# EMC 技术服务报告

报告编号：TP-JSHT-2019-32

样品名称：           某型液冷源设备            
规格型号：                                   /                                    
执行标准：                           GJB151B-2013                            
委托单位：                   XXX 技术有限公司                    
编制日期：           2019 年 06 月 20 日

图2 金属丝网夹芯型玻璃安装示意图

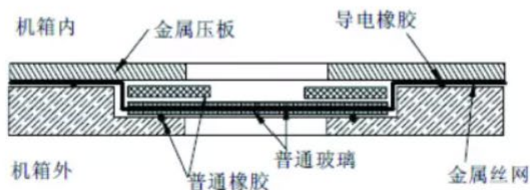
3) 液位显示位置建议加装屏蔽玻璃或者是镀膜玻璃，建议安装方式如图。
